INFORME DE CONTROL ESPECÍFICO
N° 009-2023-2 -5346-SCE

**SERVICIO DE CONTROL ESPECÍFICO A HECHOS CON
PRESUNTA IRREGULARIDAD
GOBIERNO REGIONAL DE MADRE DE DIOS
TAMBOPATA, TAMBOPATA, MADRE DE DIOS**

**“ELABORACIÓN Y APROBACIÓN DEL EXPEDIENTE
TÉCNICO DEL PROYECTO MEJORAMIENTO DEL SERVICIO
DE AGUA E INSTALACION DEL SERVICIO DE
SANEAMIENTO EN LA URBANIZACION MUNICIPAL VILLA
TOLEDO-DISTRITO DE LABERINTO, PROVINCIA DE
TAMBOPATA – MADRE DE DIOS”**

Imagen n.º 1
Plano Topográfico

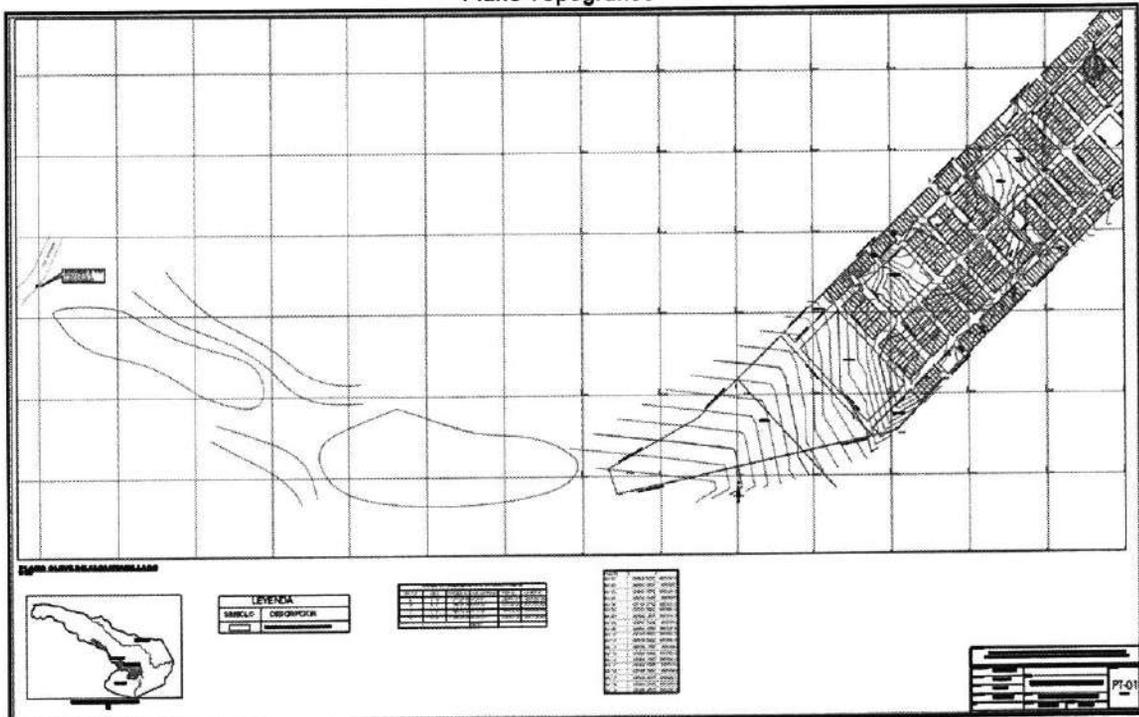
Al respecto, se procedió a revisar los planos topográficos del expediente técnico aprobado por la entidad, tanto físicos como los digitales, si bien es cierto que los planos digitales presentados no están en base de datos de AutoCad Civil 3D, si no en AutoCAD²⁷, los elementos de los dibujos, en sus propiedades, guardan información georreferencial; en ese contexto, se advirtió que en base a la revisión del Plano PT-01, Plano Topográfico General del expediente técnico aprobado por la entidad (Apéndice n.º 47), las curvas representadas en el lado derecho, respecto de las curvas de nivel presentadas en el lado izquierdo, no guardan congruencia, conforme se muestra en las imágenes siguientes:

Fuente: Expediente Técnico Aprobado por la Entidad – Plano PT-01 – Plano Topográfico General (Apéndice n.º 47)
Elaborado por: Comisión de control.

Imagen n.º 2
Curvas de nivel de la topografía

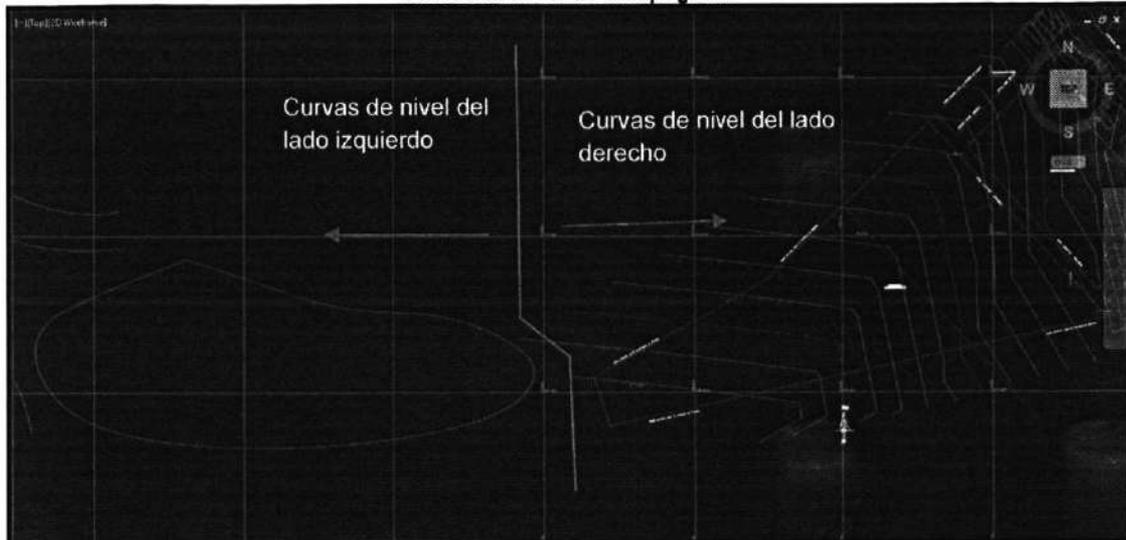
Así también, de la revisión del archivo digital del Plano PT-01, Plano Topográfico General (Apéndice n.º 47), se validó que las curvas de nivel del lado derecho en sus propiedades guardan información de altitud, tal es así que se puede verificar "Elevation: 250.00"²⁸ (Imagen n.º 3) mientras que las curvas de nivel de la izquierda se observan "Elevation: 0.00", lo cual es incongruente, ya que la información que presenta esta curva de nivel (ver imagen n.º 4), no cuenta con esta información de altitud, mostrando como dato 0.00.

Imagen n.º 6
Zoom del desfase de la ubicación de los buzones BP-2 y BP-2 Real

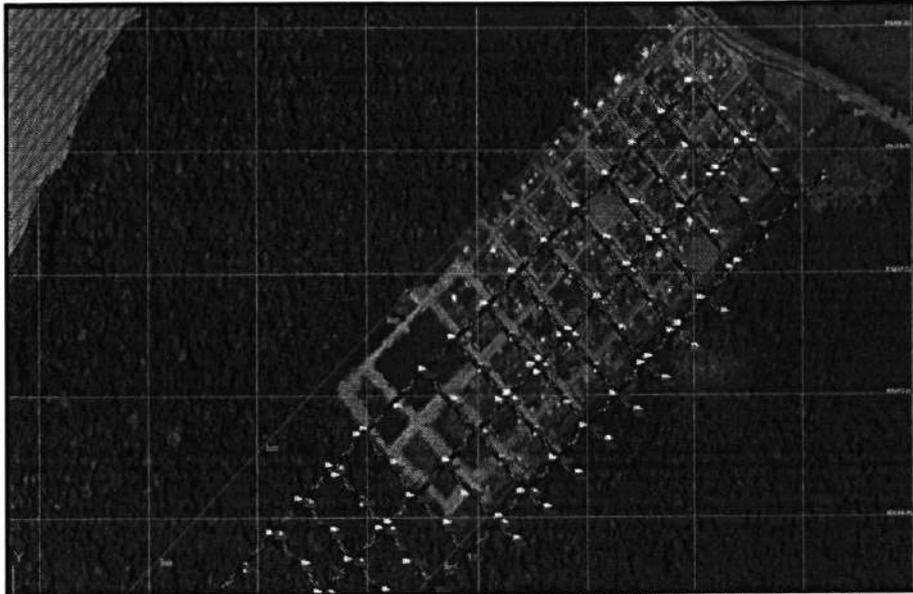
En el Anexo n.º 1 del presente informe, se muestran los puntos de los buzones del proyecto obtenidos por la comisión de control de los archivos de los planos en el digital del expediente técnico aprobado por la entidad, que permite la reconstrucción de la red de alcantarillado, que se presenta en las imágenes n.º 7 y 8³⁰, que evidencian un desfase de la red con respecto a la ubicación de las calles de Villa Toledo (vistas en la imagen satelital) y las coordenadas UTM de la Unidad catastral 131390.

Ubicación de la PTAR planteada en el expediente técnico Aprobado por la entidad que se ubica en terreno de terceros

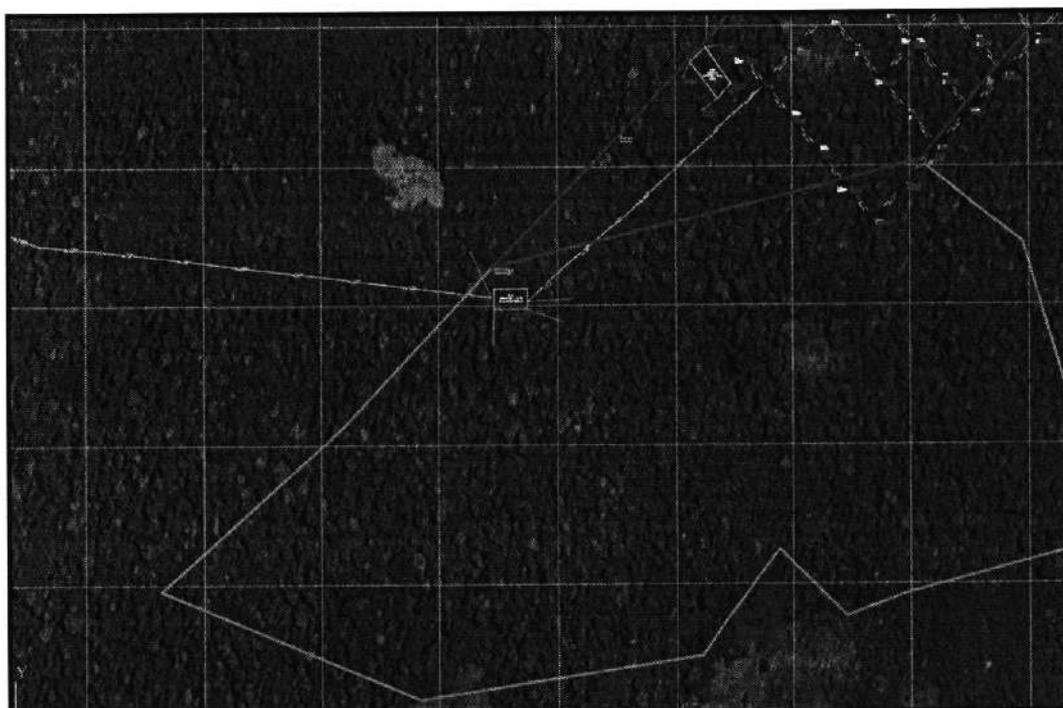
Al respecto, con base a la representación gráfica del planteamiento de las coordenadas de las unidades catastrales 131390 inscrita en la partida registral n.º 05002247 (Apéndice n.º 52) y 132453 inscrita en la partida registral n.º 05000067 (Apéndice n.º 53), de la Oficina Registral Madre de Dios, se advirtió que la ubicación de la PTAR proyectada está fuera del área de influencia del terreno propiedad de la Municipalidad Distrital de Laberinto, es decir, en área de terceros, lo cual se verificó con la información construida³², teniendo en cuenta que el terreno de la Municipalidad Distrital de Laberinto tiene borde rojo y el terreno de terceros tiene borde verde, por lo que la PTAR debería encontrarse en el interior del borde rojo, conforme se muestra en las imágenes 9, 10 y 11:

Imagen n.º 12
Perfil longitudinal de la línea de emisor proyectada entre la red de alcantarillado y la PTAR

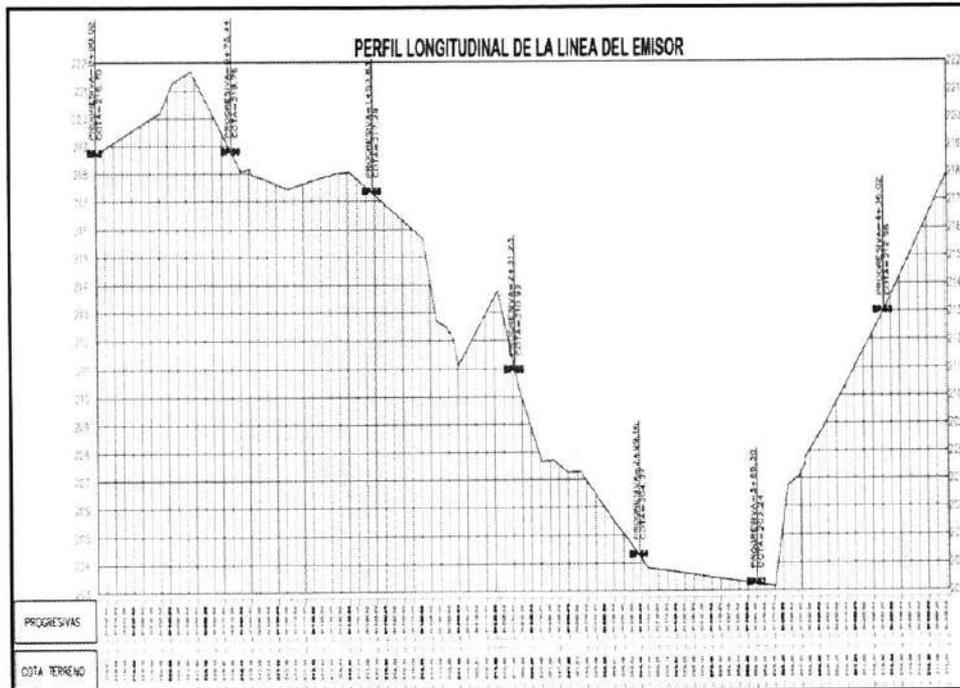
Asimismo, en la imagen n.º 12³³, se observa el perfil de la red emisor de los buzones a la PTAR, el cual evidencia tramos que no permitirían un flujo por gravedad hacia la PTAR.

Imagen n.º 13
Flujo en contrapendiente del buzón BP-7 a BP-74 del expediente técnico aprobado por la entidad

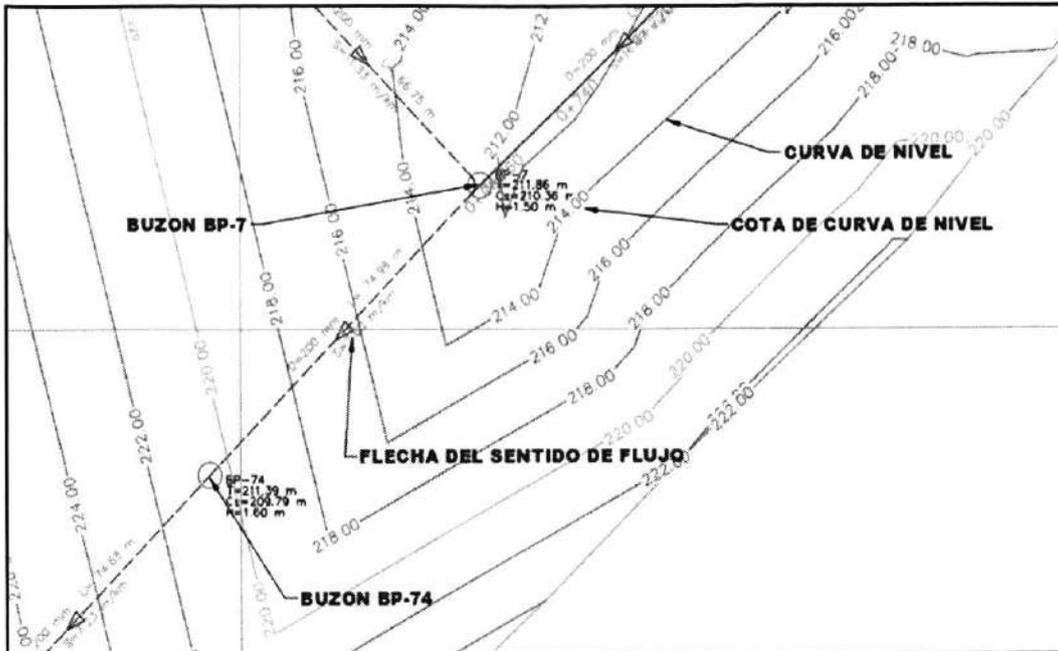
También, de la visita de campo n.º 2, realizado por la comisión de control, el 19 de abril de 2023, sustentada con el informe técnico n.º 002-2023-GOREMAD/OCI-JUG/LPA de 24 de abril de 2023 (Apéndice n.º 50), se concluye, entre otros, que existen cotas de tapa de buzones del proyecto que no son congruentes con la información topográfica, conforme se muestra a continuación:

Imagen n.º 14
Cámara de rejas y desarenador

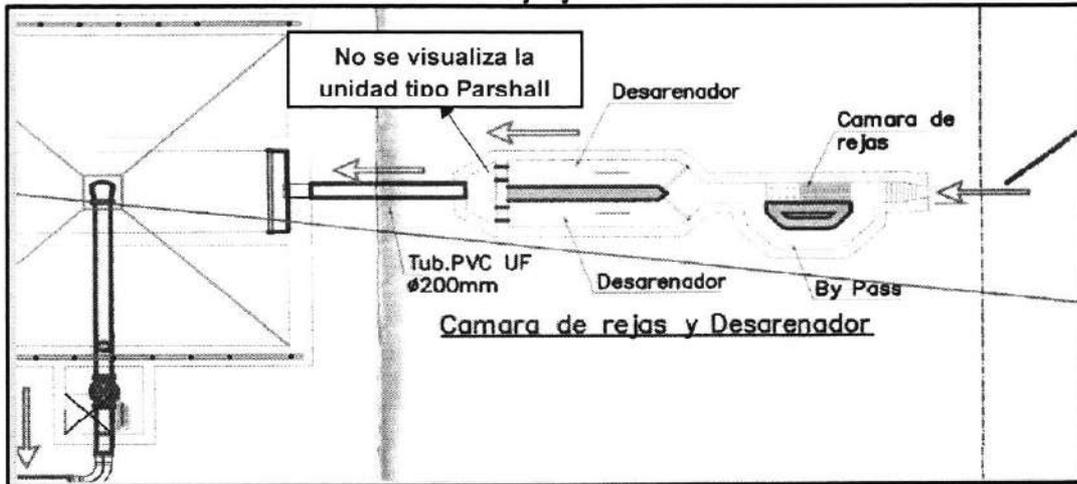
Se advirtió que el plano PTAR-01-Planta de Distribución PTAR del expediente técnico aprobado por la entidad (Apéndice n.º 54) del expediente aprobado por la entidad, que muestra la planta de la PTAR, no considera la ubicación de los componentes detallados a nivel de planimetría y levantamiento topográfico, tampoco se advierte el dispositivo de control de velocidad, que se desprende del expediente que es un medidor tipo Parshall, (el parshall está incluido en el cuadro de resumen de metas, presupuesto, y especificaciones), el cual debería estar ubicado a la salida del desarenador, conforme se muestra en la imagen siguiente:

Imagen n.º 15
Planta y corte de la cámara de rejas y desarenador

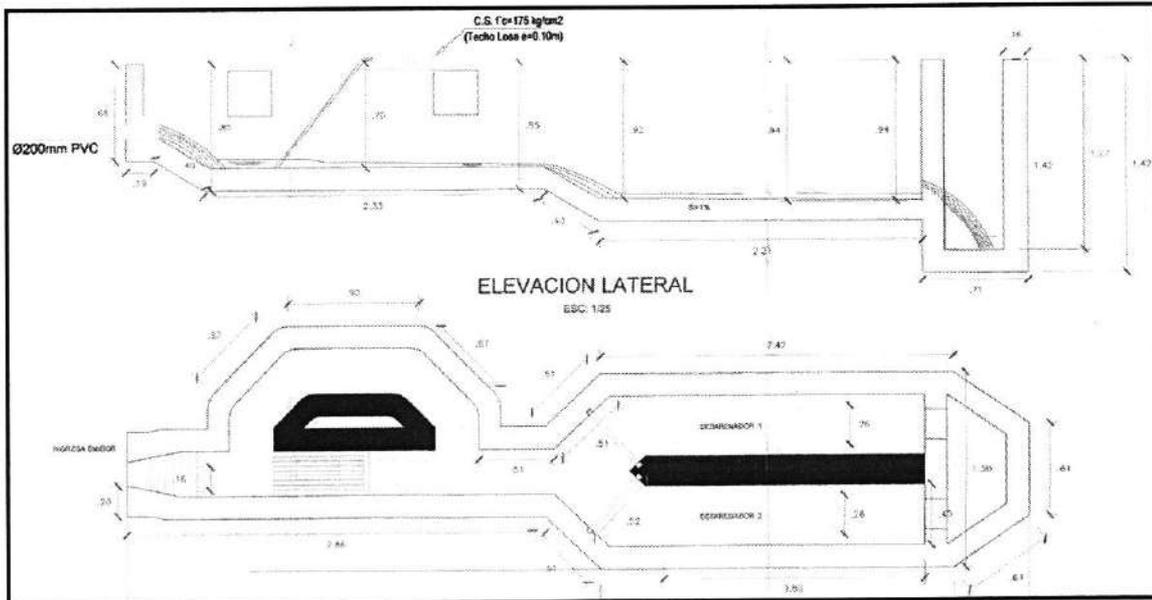
Así mismo, de la revisión de los planos DES-01 y DES-02 del expediente técnico aprobado por la entidad (Apéndices n.º 55), correspondientes a la cámara de rejas y desarenador no se advirtió la ubicación del medidor Parshall y sus cortes respectivos, en dichos planos no se visualiza el detalle de dimensión y espaciado de las barras de la cámara de rejas, así como no se verifica el detalle de la plataforma de drenaje del material que se retenga en las rejas, no hay barandas de seguridad, tampoco se muestra un detalle de las compuertas de los desarenadores, tal como se detalla en la imagen siguiente:

Imagen n.º 17
Plano Ubicación UB-01

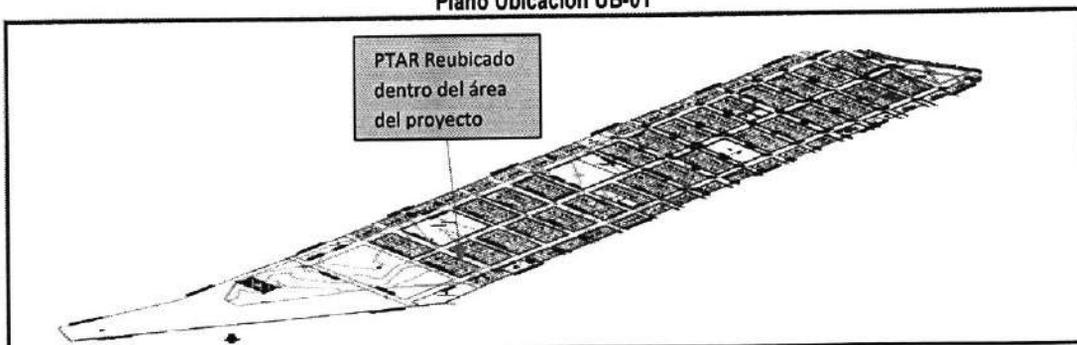
De la misma forma se corroboró en el plano de ubicación UB-01 (Apéndice n.º 67) del expediente técnico reformulado del componente de la reubicación de la PTAR, aprobado mediante Resolución Gerencial General Regional n.º 050-2020-GOREMAD/GGR de 5 de junio de 2020 (Apéndice n.º 6), conforme se muestra a continuación:
